Projet de réfection du mur de soutènement en amont du barrage Simon-Sicard – Phase 2 à Montréal

Rapport d'enquête et d'audience publique
Bureau d'audiences publiques sur l'environnement

Rapport 399

Septembre 2026

Figure 3.1 Les empiétements en milieu hydrique et dans l’habitat du poisson dans la partie ouest du projet

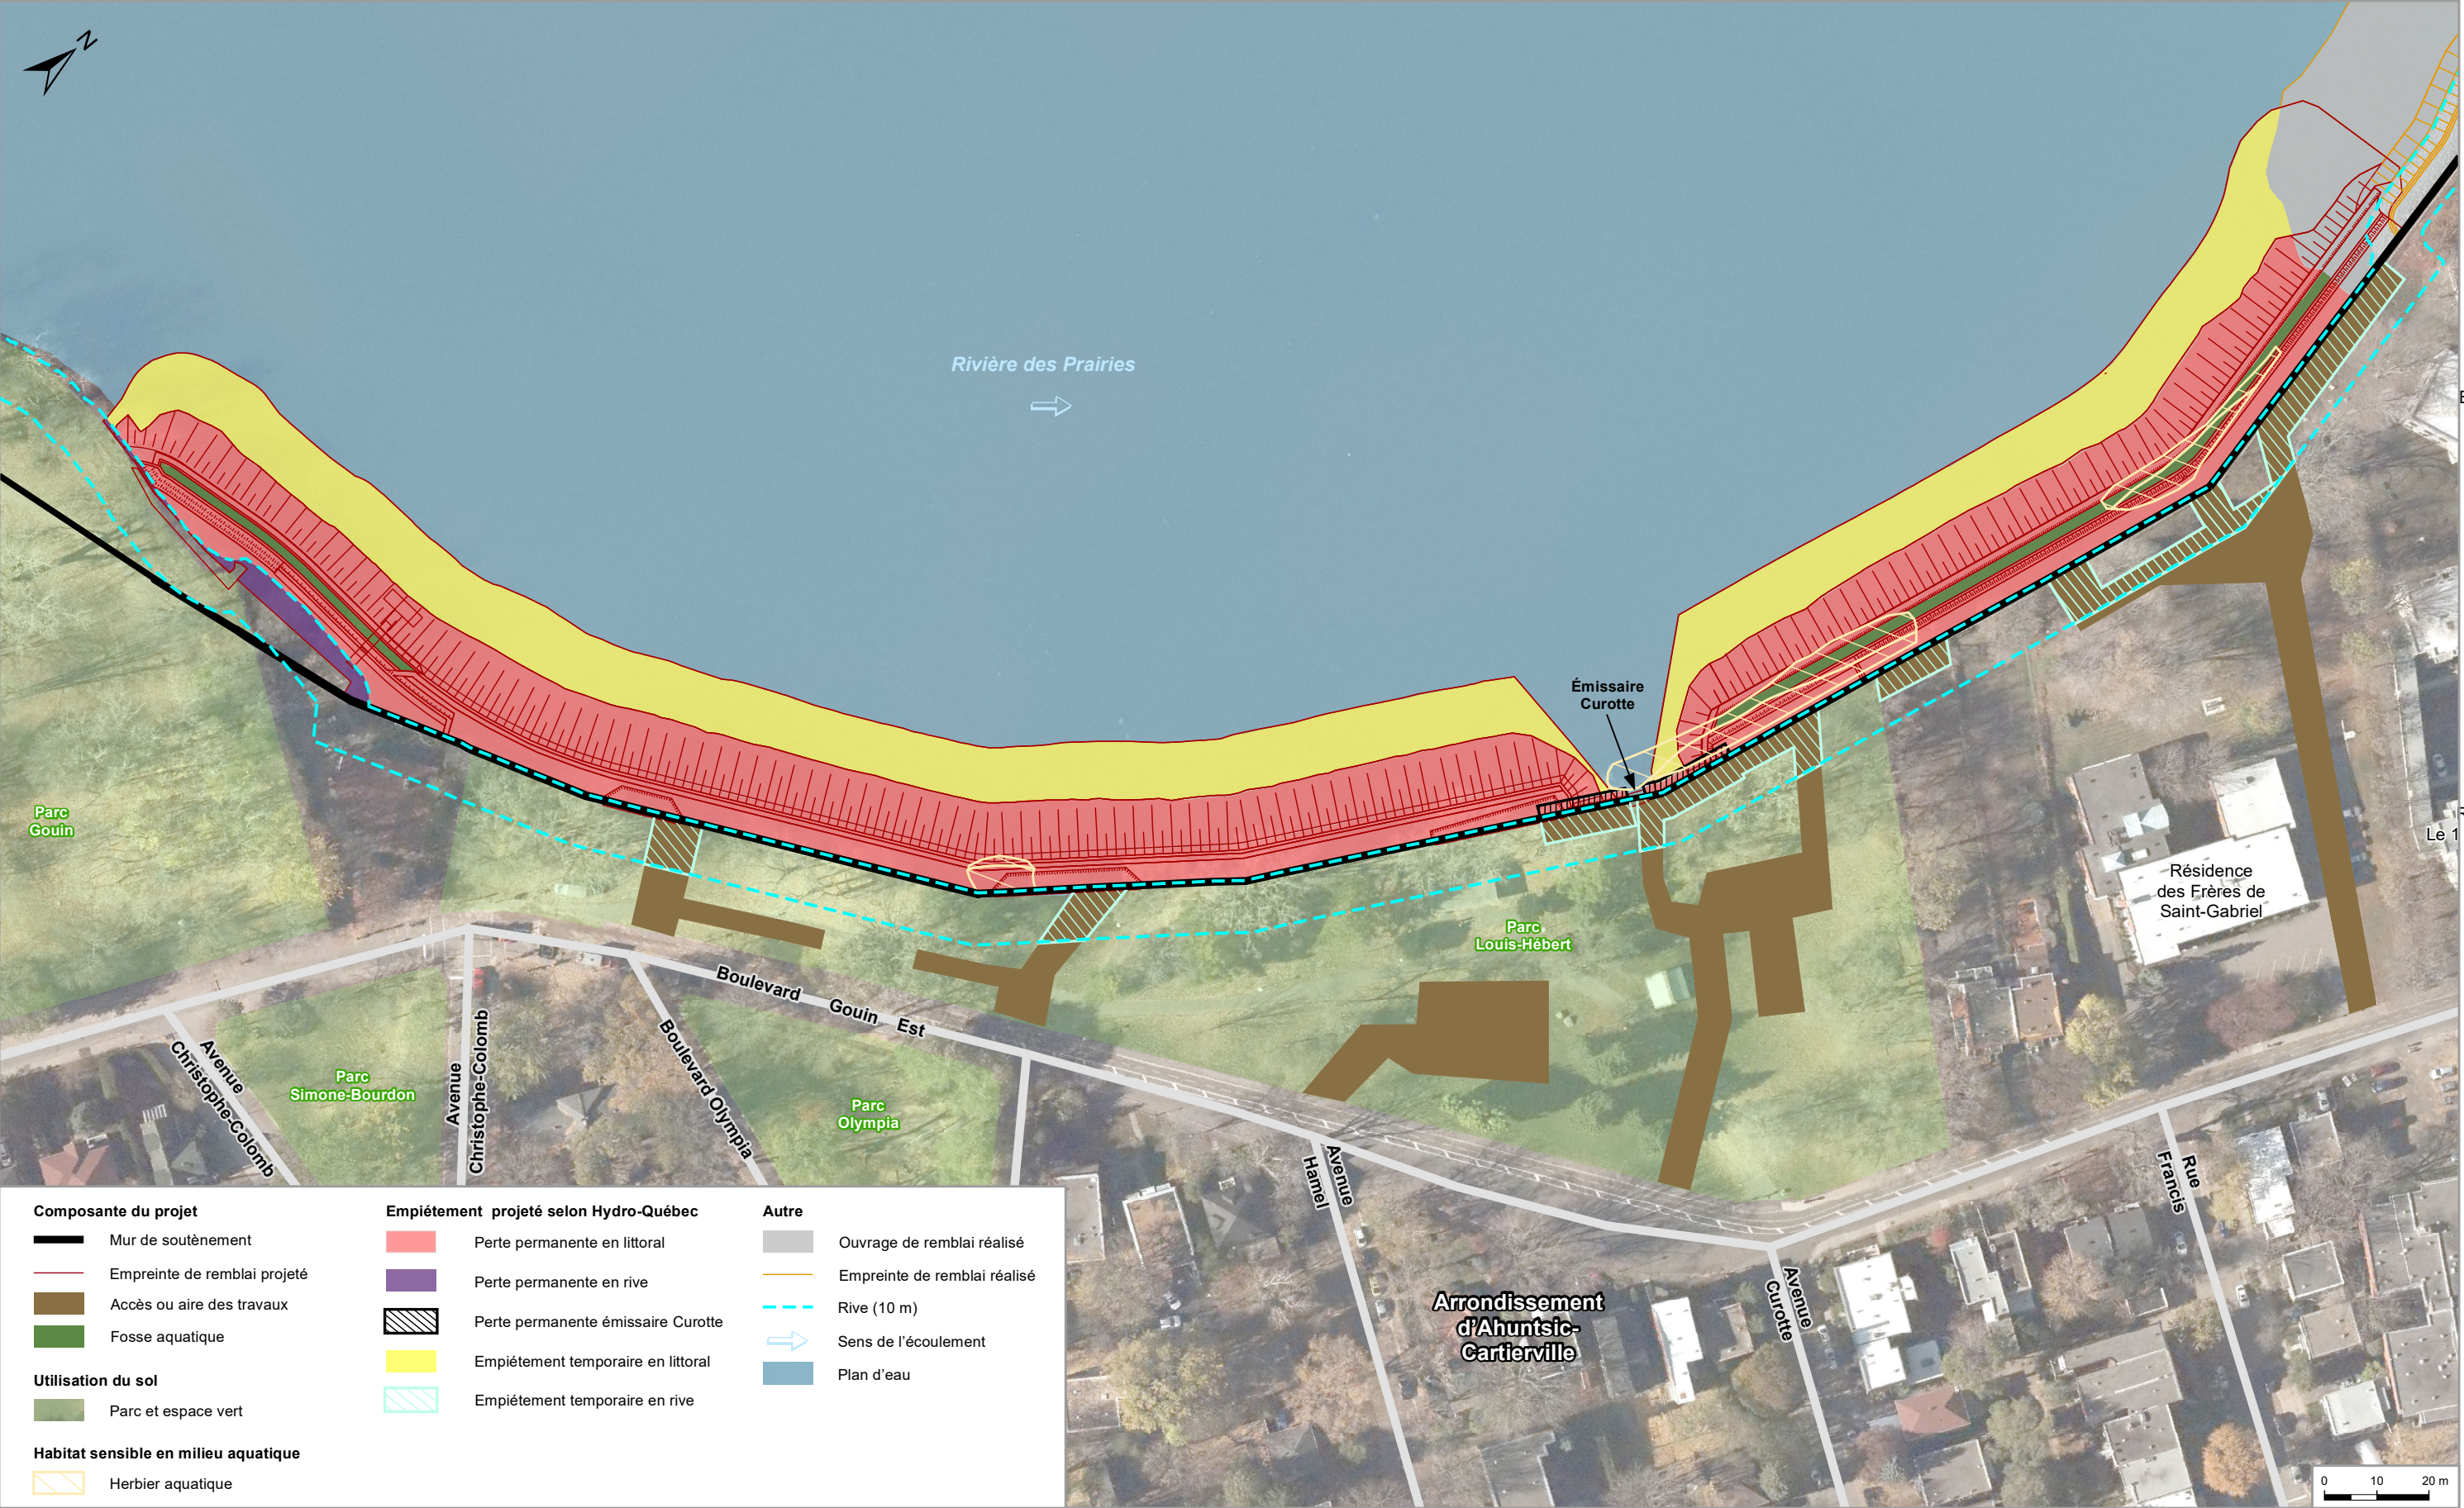
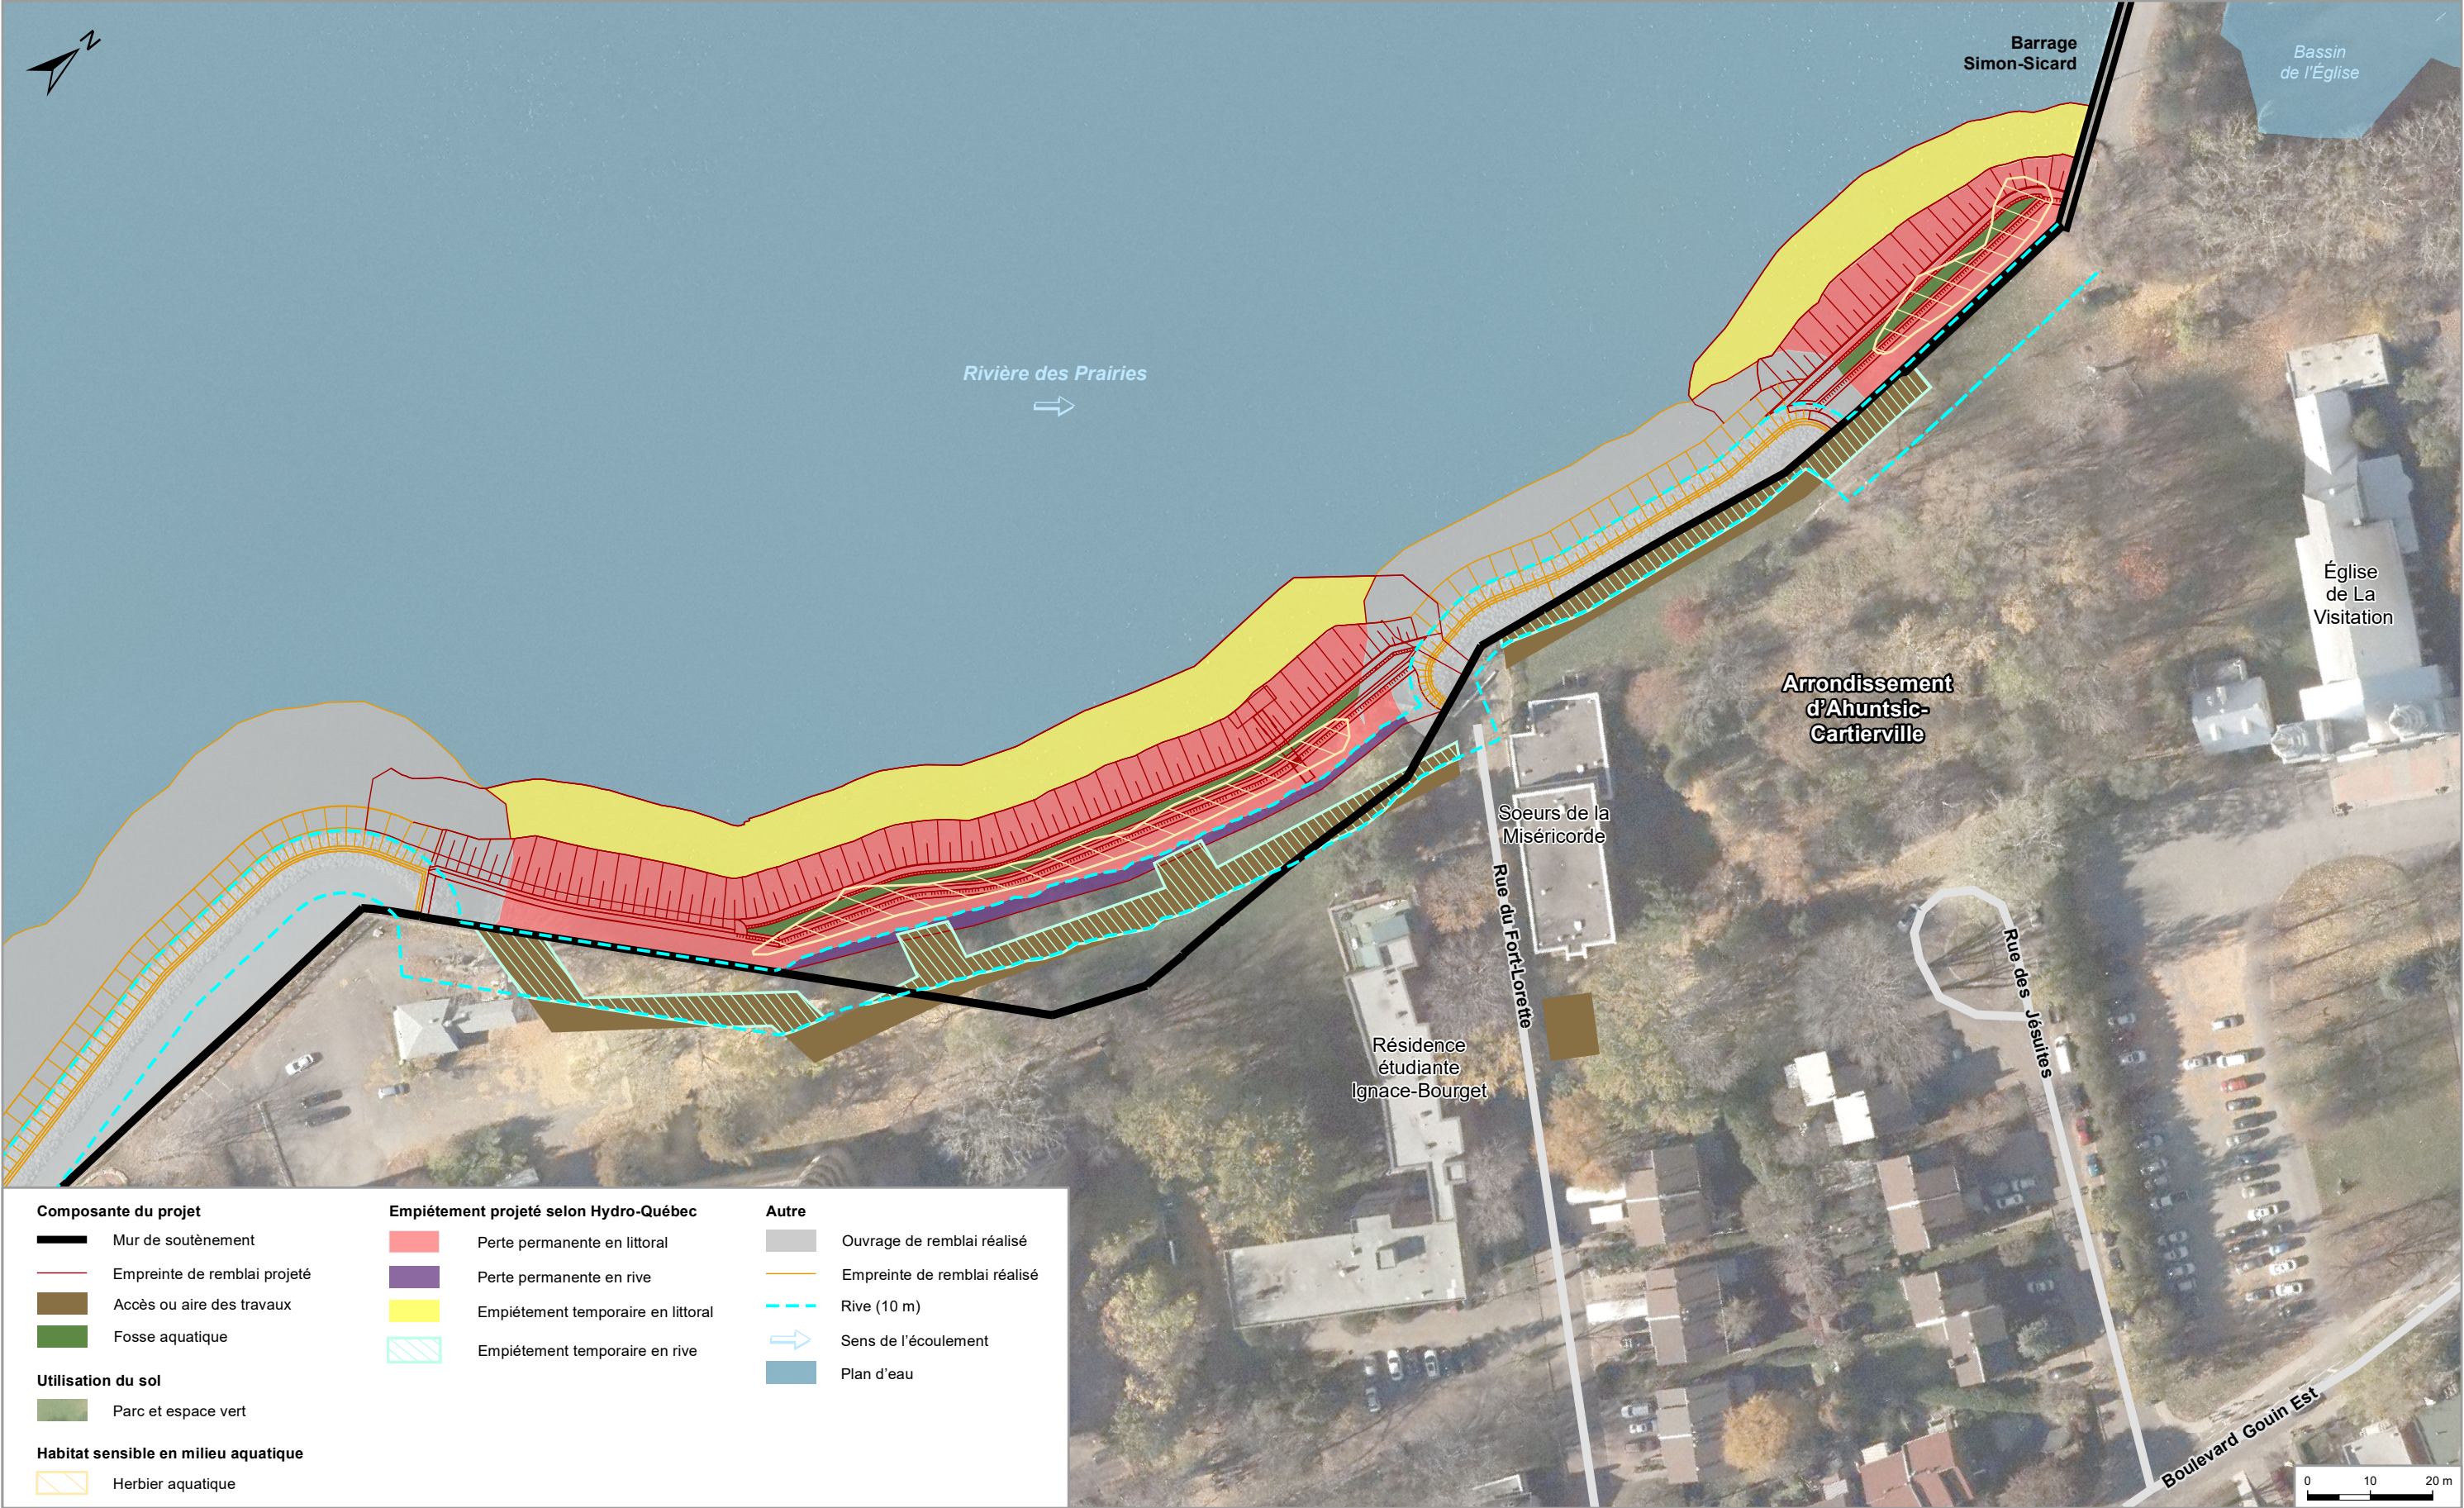
Advenant qu'une couche de la surcharge doive rester en place, la nature permanente ou temporaire de l'atteinte au milieu hydrique et à l'habitat du poisson doit être déterminée. Relativement au milieu hydrique, en se basant sur la définition du MELCCFP, Hydro-Québec juge que la couche de la surcharge qui demeurerait en place constitue une atteinte temporaire (PR5.2, p. 41; PR5.11, p. 24). Ce ministère définit une atteinte temporaire comme « une superficie ayant subi une modification des fonctions écologiques, notamment des caractéristiques de l'habitat, mais pour laquelle une remise en état est prévue et le retour à l'état d'origine ou s'y rapprochant sont observés à court terme » (PR5.11, p. 23). Cependant, pour lui, la description faite par l'initiatrice de l'atteinte au milieu hydrique ne concorde pas avec sa définition. Ainsi, il avance que, pour le projet à l'étude, « les superficies où une partie du remblai de surcharge sera laissée en place seront atteintes de façon permanente étant donné que du matériel exogène sera laissé en place » (PR5.11, p. 23; Gabrielle Gosselin, DT2, p. 45 et 46). Selon ce point de vue, la perte permanente générée par le projet dans le littoral et qui devrait être compensée passerait de 10 658 m² à 17 625 m².

Lors des travaux prioritaires de réfection du mur de soutènement de la phase 1, la même méthode de travail a été utilisée. Hydro-Québec avait alors prédit les mêmes comportements sédimentaires, c'est-à-dire une accumulation sur la couche de la surcharge laissée en place. Toutefois, la phase 1 a été soustraite de la procédure d'évaluation et d'examen des impacts sur l'environnement en raison de l'urgence des travaux à réaliser et aucun suivi n'a été exigé (Florence Douville et Annie Ouellet, DT3, p. 4 et 5). Le Ministère explique donc qu'il ne « sait pas comment les sédiments se sont redéposés, s'ils se sont redéposés en quantité suffisante pour recréer un habitat d'alimentation pour le poisson » (Florence Douville, DT3, p. 5). Hydro-Québec confirme ne pas avoir vérifié comment se sont comportés les sédiments à l'endroit où une couche de la surcharge a été laissée en place. Elle indique néanmoins qu'après la phase 2, un suivi de l'évolution de la couche de matériaux laissée en place serait réalisé, ce qui permettrait de vérifier la validité de la modélisation effectuée, l'état du milieu ainsi que son évolution dans le temps (Patricia Johnston, DT3, p. 52).

Pour sa part, le MPO explique utiliser certains critères pour déterminer si une modification dans l'habitat du poisson est temporaire ou permanente, notamment « le caractère réversible de la modification, la durée de l'effet, le maintien ou le rétablissement des fonctions de l'habitat, ainsi que la capacité de l'habitat à retrouver son état initial dans un délai compatible avec les processus écologiques du milieu » (DQ3.1, p. 2). Il estime que la couche résiduelle de matériaux granulaires du remblai de surcharge qui resterait en place modifierait temporairement le substrat et entraînerait ainsi une perturbation de courte durée de l'habitat du poisson (DQ3.1, p. 4). Le MPO ajoute que, dans le cas d'une atteinte temporaire, un suivi peut être exigé dont la durée « varie selon les caractéristiques du projet et les délais prévus de retour à l'état fonctionnel de l'habitat » (DQ3.1, p. 2). Questionné au sujet de la cohérence entre leurs exigences et celles du MELCCFP, il répond : « Tout au long de l'analyse d'un projet, il existe un arrimage étroit et continu entre le MPO et les autorités québécoises en ce qui concerne l'évaluation des effets sur l'habitat du poisson ainsi que l'analyse des mesures compensatoires » (DQ3.1, p. 3). Le MPO explique toutefois qu'il arrive que l'arrimage soit moins bon pour certains projets, par exemple « en raison de différences entre les cadres législatifs, les mandats ou les critères d'évaluation propres à chaque administration » (DQ3.1, p. 3).

Figure 3.3 La coupe type de l'aménagement d'une fosse aquatique

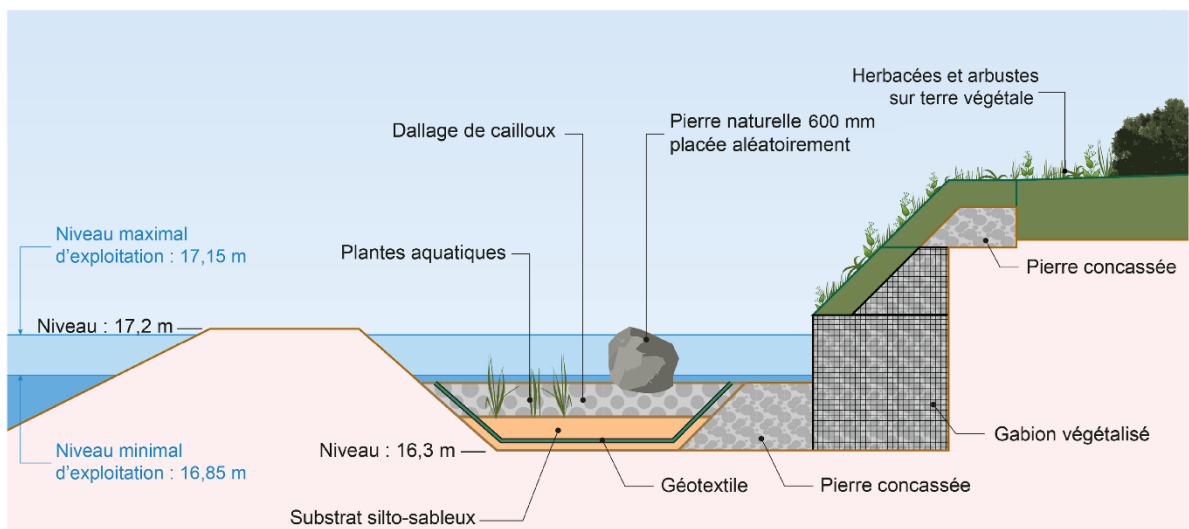
Hydro-Québec indique avoir déjà aménagé des herbiers aquatiques dans d'autres projets. Des fosses aquatiques intégrées à même l'enrochement du remblai, telles qu'elles ont été conçues pour le projet à l'étude, constituent toutefois une première. Elles ont notamment été configurées en considérant les apprentissages de la phase 1 du projet, alors que l'implantation d'un herbier aquatique dans le secteur de l'école Sophie-Barrat s'est révélée être un échec. Parmi les correctifs apportés, l'initiatrice mentionne l'utilisation de la surface plane de paliers plutôt qu'un talus, l'ajout d'un brise-lame ainsi que l'implantation des végétaux à une profondeur plus faible afin d'améliorer la luminosité et la croissance (Patricia Johnston, DT1, p. 72; PR5.2, p. 62 et 63; PR3.7, p. 31 et 36).

autonomes et durables » (DQ3.1, p. 5). Étant donné la nouveauté du concept proposé, les connaissances demeurent limitées et le MPO indique ne pas pouvoir se baser sur l'expérience d'aménagements similaires pour en prévoir le succès (DQ3.1, p. 6). Le MELCCFP signale que la « création d'herbiers comporte une grande part d'incertitude » et que leur « pérennité n'est pas assurée » (PR5.2, p. 62). À titre d'exemple, trois ans après les plantations d'herbiers aquatiques pour la phase 1 du projet, ceux-ci n'avaient toujours pas atteint l'objectif attendu. Selon le Ministère, le milieu créé doit pouvoir remplir ses fonctions le plus naturellement possible et avec un entretien minimal (PR5.2, p. 62; ministère de l'Environnement et de la Lutte contre les changements climatiques, 2021, p. 4 et 23).

Plus précisément, diverses préoccupations sont soulevées par le MELCCFP quant à la conception des fosses aquatiques et à leur efficacité écologique. Il souligne notamment qu'en raison de la faible profondeur d'eau dans les fosses, le soleil pourrait rapidement la réchauffer. La concentration en oxygène dissous serait plus basse dans une eau chaude, ce qui nuirait à la santé des poissons. Le développement des algues serait également favorisé par une température élevée, alors que les plantes aquatiques dont la croissance est souhaitée pourraient pour leur part avoir du mal à s'y implanter. Dans une telle éventualité, des espèces exotiques envahissantes risqueraient de s'y installer. De plus, la qualité de l'eau des fosses serait altérée dans le secteur du projet par la présence de l'émissaire Curotte ([figure 3.1](#)). En raison du régime hydrosédimentaire de la rivière, des sédiments fins pourraient également s'accumuler jusqu'à en réduire la profondeur et colmater les ouvertures servant à la circulation des poissons. Le secteur est aussi reconnu pour la présence de débris et de déchets divers transportés par la rivière ou provenant de l'émissaire, lesquels pourraient s'y déposer (PR3.1, p. 12-3; PR5.2, p. 61 et 62; PR5.11, p. 50; DQ2.1, p. 4 et 5; Gabrielle Gosselin, DT2, p. 46 et 47; Julie Rodrigue, DT1, p. 69).

Également, l'aménagement de fosses aquatiques comme proposé par Hydro-Québec permettrait de faire progresser les connaissances sur l'aménagement d'herbiers aquatiques à même un remblai en enrochement. Toutefois, étant donné les nombreuses incertitudes soulevées par les autorités gouvernementales compétentes sur le succès et la pérennité d'une telle mesure, les superficies planifiées devraient être réduites en ciblant le secteur du projet qui présente les conditions les plus propices à sa réussite, et ce, à titre expérimental. De plus, les fosses aquatiques ne devraient pas être considérées comme une mesure de compensation.
